改善箇所説明図

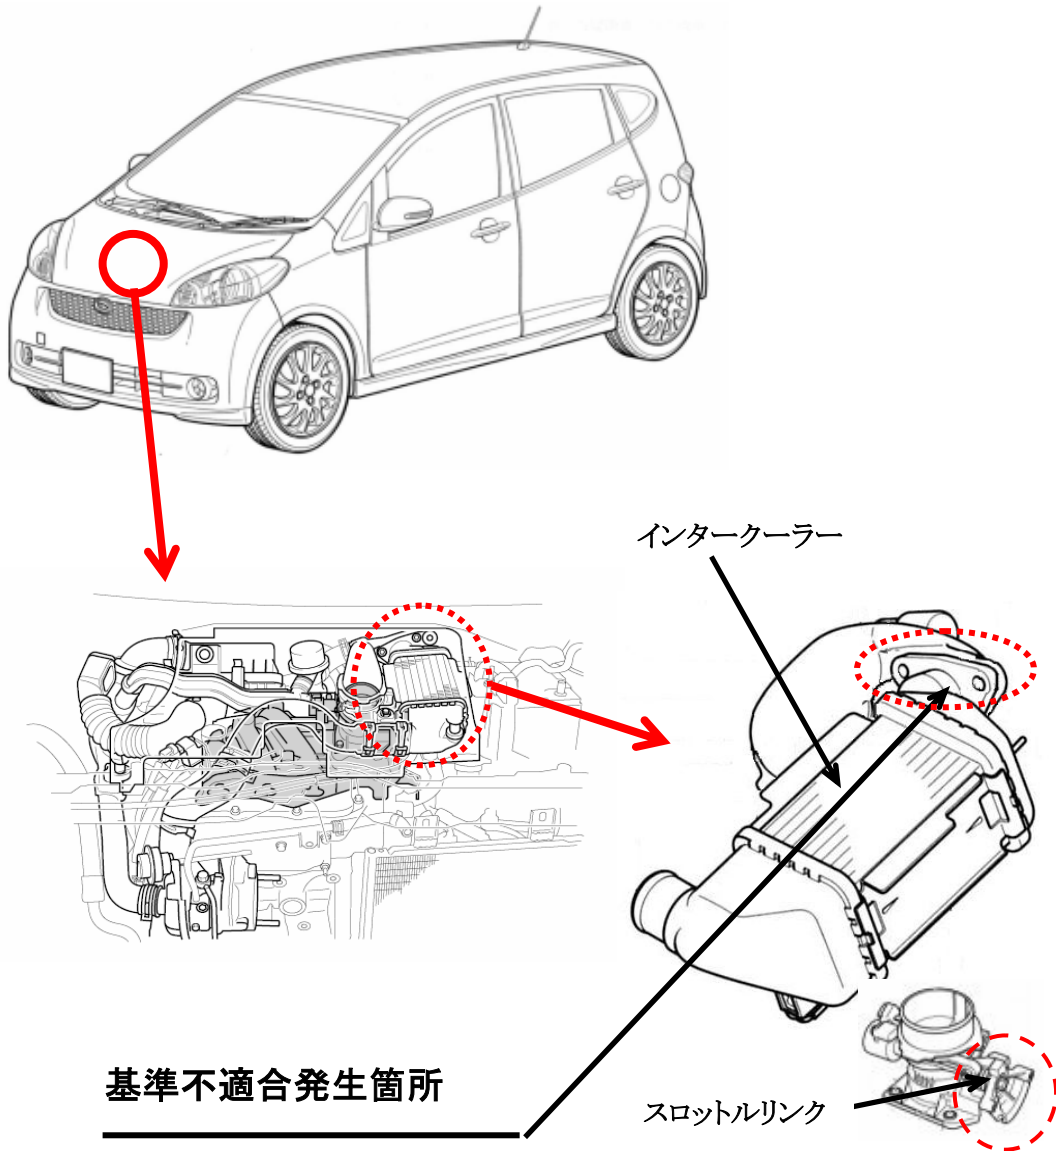
基準不適合発生箇所

過給器付原動機において、吸入空気冷却装置(インタークーラー)の取付ボルトに締付けが不適切なものがある。そのため、そのままの状態で使用を続けると、当該ボルトが弛み、脱落することがあり、最悪の場合、脱落したボルトがエンジン回転を制御する装置(スロットルリンク)に噛み込み、アクセルペダルを戻してもエンジン回転が下がらなくなるおそれがある。

改善の内容

全車両、当該ボルトを規定トルクで締付ける。

識別: 作業完了後は、車室内打刻番号車両右側に黄色ペイントを塗布する。
